W załączniku pytania do przetargu pn. Montaż instalacji solarnych w Gminie Grajewo

Wykres sprawności kolektora słonecznego przy parametrach 1000 W/m^2

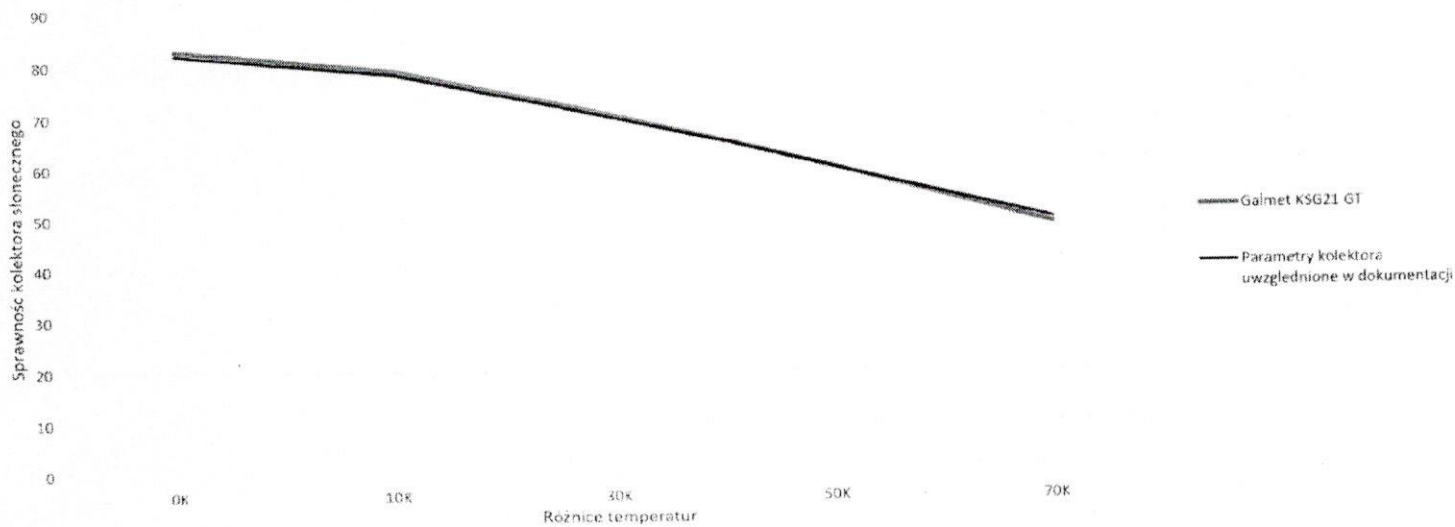
1. Proszę o potwierdzenie, że do przetargu zostanie dopuszczony kolektor słoneczny o lepszych parametrach mocowych oraz sprawnościowych. Kolektor zaproponowany przez nas posiada wyższą sprawność optyczną oraz większą powierzchnię czynną, różni się natomiast nieznacznie współczynnikami strat ciepła współczynnik a_1 różnica wynosi $-0,018 \text{ W/m}^2\text{K}$ współczynnik a_2 różnica wynosi $-0,0032 \text{ W/m}^2\text{K}^2$. W związku z tak małymi różnicami wnioskujemy o uznanie zaproponowanego przez nas kolektora za kolektor równoważny. Poniżej przedstawiamy wykres sprawności naszego kolektora do kolektora uwzględnionego w dokumentacji jak można zauważyć przy różnicy temperatur $30 - 50 \text{ K}$ (różnica przy której pracują kolektory słoneczne) kolektory te posiadają bardzo podobne sprawności przez to są równoważne.

Porównanie kolektorów słonecznych pod względem sprawności przy określonych różnicach temperatur oraz promieniowaniu 1000 W/m^2						
Producent	Typ	0K	10K	30K	50K	70K
Galmet	KSG21 GT	82,9	78,9	70,1	60,1	48,9
Parametry kolektora	uwzględnione w dokumentacji	82,0	78,1	69,6	60,1	49,9
